## RESOLUCION N°

### POR MEDIO DE LA CUAL SE OTORGA UN PERMISO DE VERTIMIENTOS Y SE TOMAN OTRAS DETERMINACIONES

Que técnicos de la Corporación procedieron a evaluar la información presentada, generándose el informe técnico N° **IT- 02999** del 25 de mayo del 2023, dentro del cual se formularon algunas observaciones que hacen parte integral del presente acto administrativo, y se estableció lo siguiente:

**Figura 1.** Esquema de descarga

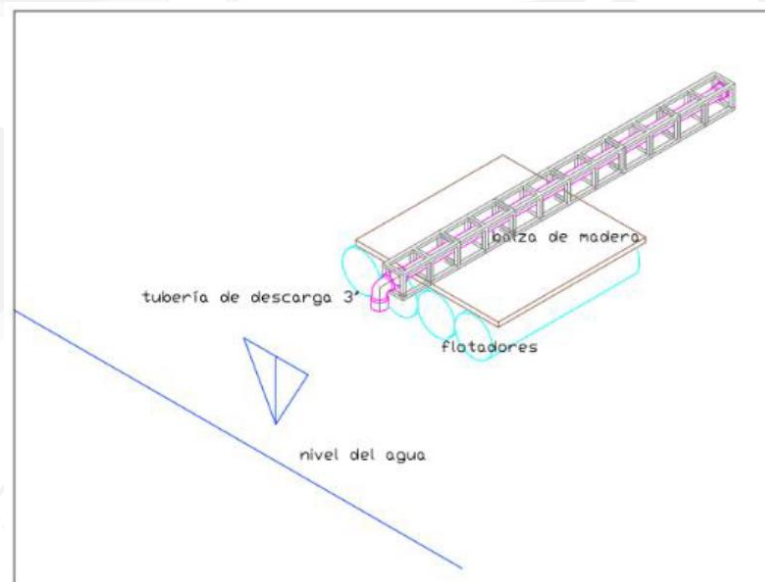
Frente a la estructura de descarga (radicado CE-18749-2022 del 22 de noviembre de 2022), dadas las condiciones de variabilidad que presenta el embalse en su cota de inundación, se propone el diseño de una estructura flotante que soporte la tubería de descarga y permita mantener la salida del vertimiento por debajo del espejo de agua sin importar las variaciones climáticas. Esto con el fin de minimizar la extensión en la zona de descarga y garantizar la mezcla y correcta dilución de la carga contaminante.

Estructura de descarga, El diseño planteado considera las variaciones en los niveles del embalse entendiendo que la cota de inundación asciende sobre los 1887 msnm y el mínimo registrado en la temporada de sequía del año 2013 estuvo sobre los 1878 msnm, para los términos del presente diseño se asume un valor medio entre los máximos y mínimos registrados ya que las variaciones en el tiempo no se presentan de forma significativa.

**ARTICULO TERCERO: ACOGER** la estructura de descarga correspondiente a una estructura flotante, para lo cual se empleará una manguera de 3 in flexible de polietileno (con el propósito de evitar obstrucciones).
